改善箇所説明図

ヒューズボックス(端子部)

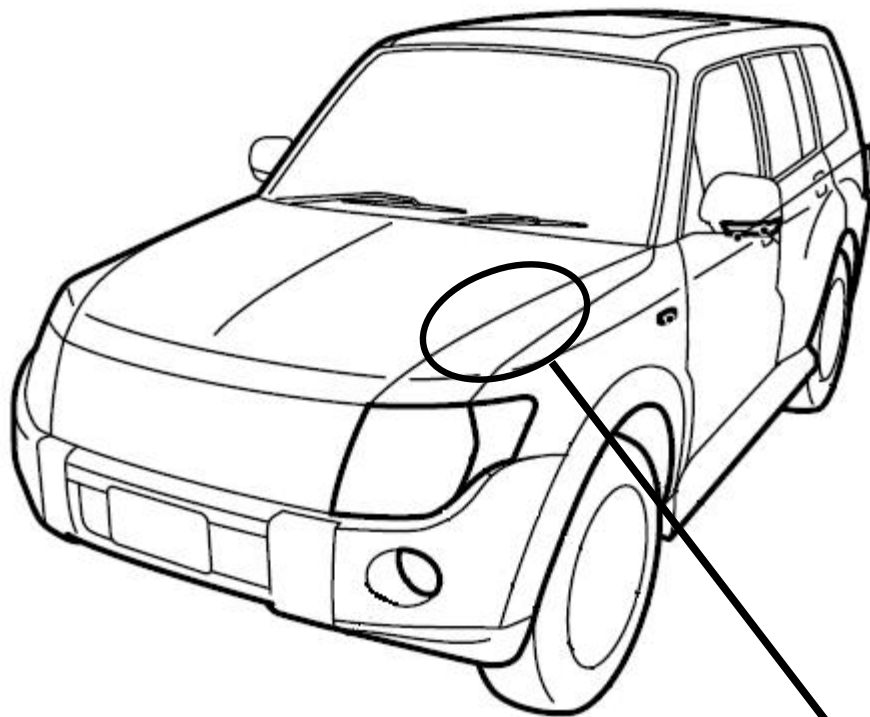
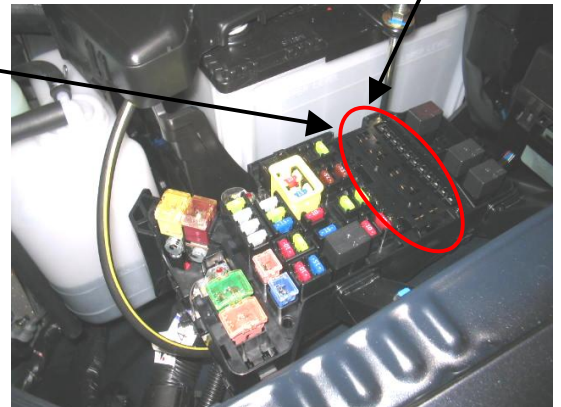
基準不適合発生箇所

エンジンルーム内のヒューズボックスにおいて、製造過程での端子間の電源回路の導通検査に使用する検査治具が不適切なため、検査の際にすれ違い前照灯の端子を変形させたものがある。そのため、そのままの状態で使用を続けると、当該回路が接触不良となり、すれ違い前照灯が点灯しなくなるおそれがある。

改善の内容

全車両、ヒューズボックスの当該端子を点検し、変形があるものは端子を修正する。

注：図中の 内は点検を行い、必要に応じて修正を行なう部品を示す。

識別：ヒューズボックス側面に白色または黄色のペイントを塗布する。
